PIANO DI COLLAUDO

PIANO DI MONITORAGGIO A VERIFICA DEL RAGGIUNGIMENTO DEGLI OBIETTIVI DI BONIFICA

TAMOIL EX PV6086

Via Sant'Antonio, 9/5 – SERGNANO (CR)

Ubicazione sondaggi di collaudo

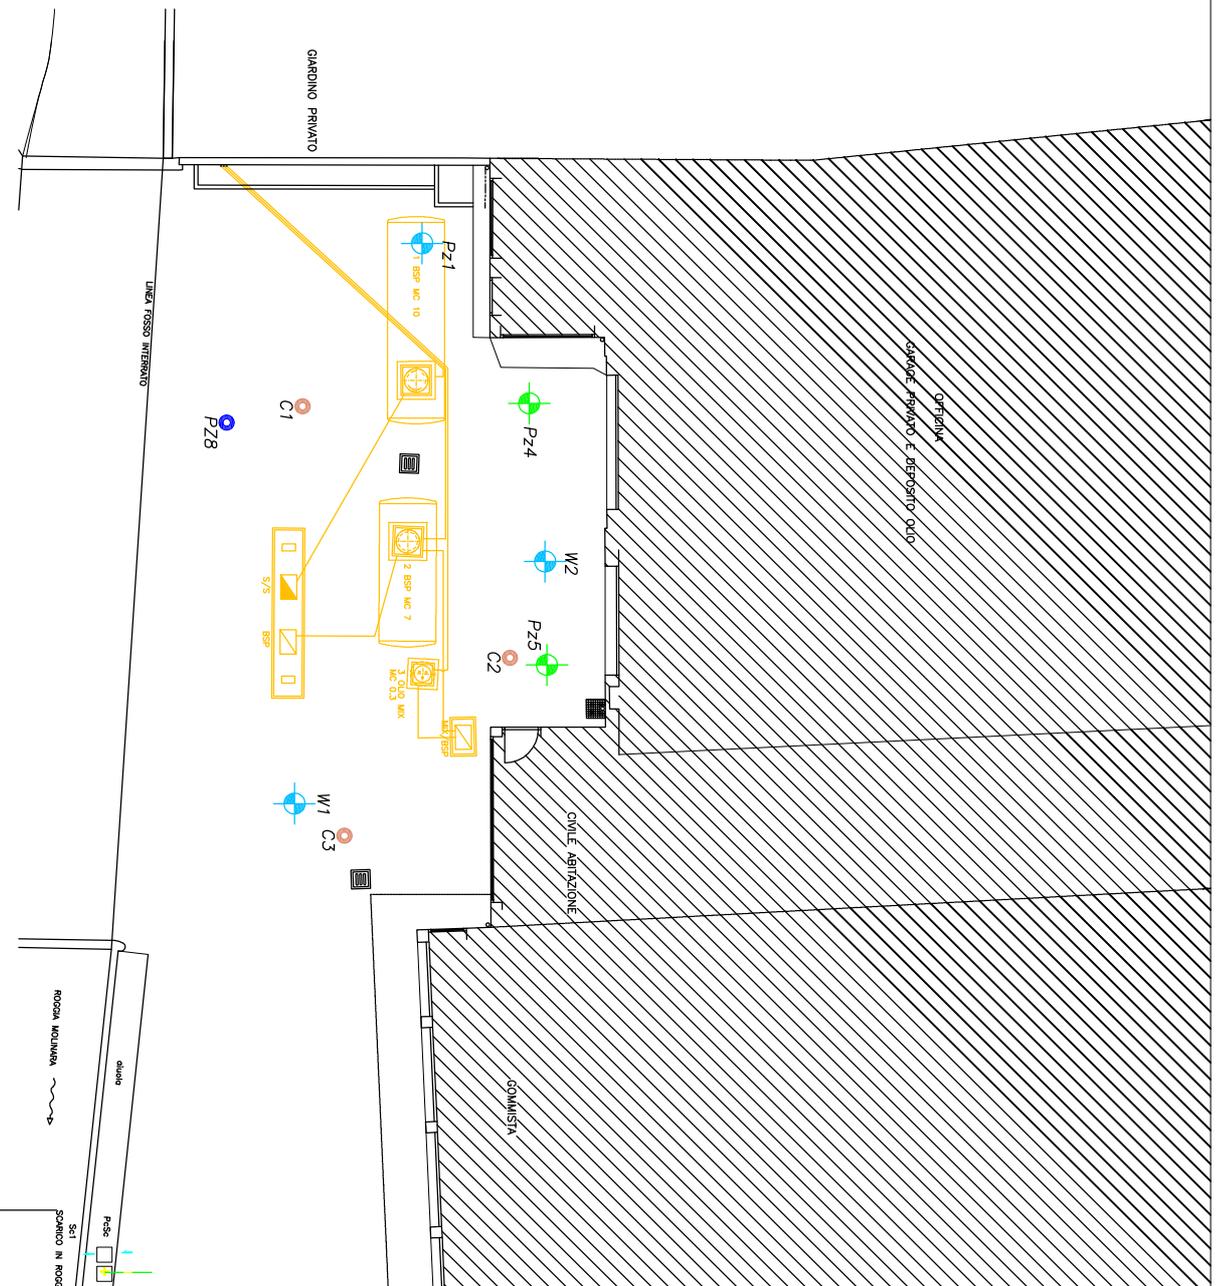
Per quanto riguarda il numero di sondaggi da realizzare in fase di collaudo, si concorda con la proposta avanzata da ARPA nella propria nota del 19/07/2016 che indicava di aggiungere ulteriori n. 2 sondaggi all'unico punto di controllo previsto dalla Parte.

Per quanto riguarda le modalità di collaudo della matrice acque sotterranee, si concorda con la proposta avanzata da ARPA con nota del 19/07/2016, che, sulla base degli esiti dei livelli piezometrici, rilevava la necessità di installare un nuovo piezometro di controllo in posizione di valle idrogeologico rispetto all'insediamento.

- *In merito alle modalità di collaudo dei terreni, esecuzione di almeno due ulteriori sondaggi oltre al sondaggio proposto dall'azienda;*

- *In merito alle modalità di collaudo delle acque sotterranee, installazione di un nuovo piezometro di controllo in posizione di valle idrogeologica rispetto all'insediamento;*
... Si condividono le osservazioni della Provincia inerenti la durata minima del collaudo (un anno solare con frequenza di campionamento trimestrale e raggiungimento di quattro campagne trimestrali consecutive conformi) ed il set analitico per suolo insaturo e acque sotterranee.

- Esecuzione di n.3 sondaggi a carotaggio continuo, denominati C1, C2, C3, spinti fino alla massima profondità di 3.5m da p.c.;
- Esecuzione di n.1 sondaggio a distruzione di nucleo, denominato PZ8, spinto fino alla massima profondità di 9m da p.c. da attrezzare a piezometro;
- Prelievo di campioni di terreno nel suolo insaturo.

L'ubicazione dei sondaggi da realizzare è riportata in Tavola 4; i punti di indagine sono stati posizionati in modo da verificare il raggiungimento degli obiettivi di bonifica della matrice insatura e satura (il sondaggio PZ8 è stato ubicato a valle idrogeologica del sito).
